Expediente:	056150413902		
Radicado:	RE-03658-2024		
Sede:	REGIONAL VALLES		
Dependencia:	DIRECCIÓN REGIONAL VALLES		
Tipo Documental:	RESOLUCIONES		
Fecha:	17/09/2024	Hora:	14:35:35
Folios:	12

POR MEDIO DE LA CUAL SE RENUEVA UN PERMISO DE VERTIMIENTOS Y SE ADOPTAN OTRAS DETERMINACIONES

LA DIRECTORA DE LA REGIONAL VALLES DE SAN NICOLÁS DE LA CORPORACIÓN AUTÓNOMA REGIONAL DE LAS CUENCAS DE LOS RÍOS NEGRO Y NARE, CORNARE. En uso de sus atribuciones legales y delegatarias y

Imagen 1: Zonificación ambiental de los predios según el POMCA.

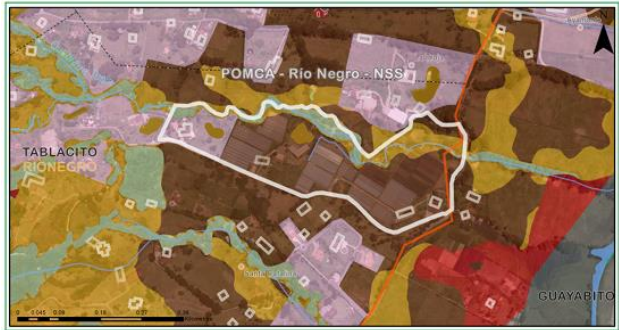
Según el Sistema de Información Geográfica de Cornare, los predios presentan la siguiente zonificación ambiental:

De acuerdo con lo establecido en la Resolución No. 112-4795 del 8 de noviembre del 2018 “Por medio de la cual se establece el régimen de usos al interior de la zonificación ambiental del Plan de ordenación y Manejo de la Cuenca Hidrográfica del Río Negro en la jurisdicción de CORNARE”, modificada a través de la Resolución RE-04227 del 1 de noviembre de 2022, en las áreas de importancia ambiental y restauración ecológica deberán garantizarse coberturas boscosas de por lo menos el 70% del área de la cobertura en el predio, las actividades allí permitidas incluyen incentivar la reconversión de producción agropecuaria a esquemas de producción sostenible, la investigación científica y generación de información sobre manejo forestal, la diversidad biológica y los servicios ecosistémicos, la implementación de procesos de restauración, entre otros.

Mientras que en el 30% restante y en las áreas de uso múltiple (agrosilvopastoriles, de recuperación y licenciadas ambientalmente) se podrán desarrollar diversas actividades con base en la capacidad de uso del suelo, y que estén acordes con lo establecido en el Plan de Ordenamiento Territorial Vigente, estas actividades deberán ser realizadas bajo esquemas de producción limpia y en cumplimiento de los Acuerdos Corporativos, respetando las densidades permitidas y la capacidad de uso del suelo definidos.
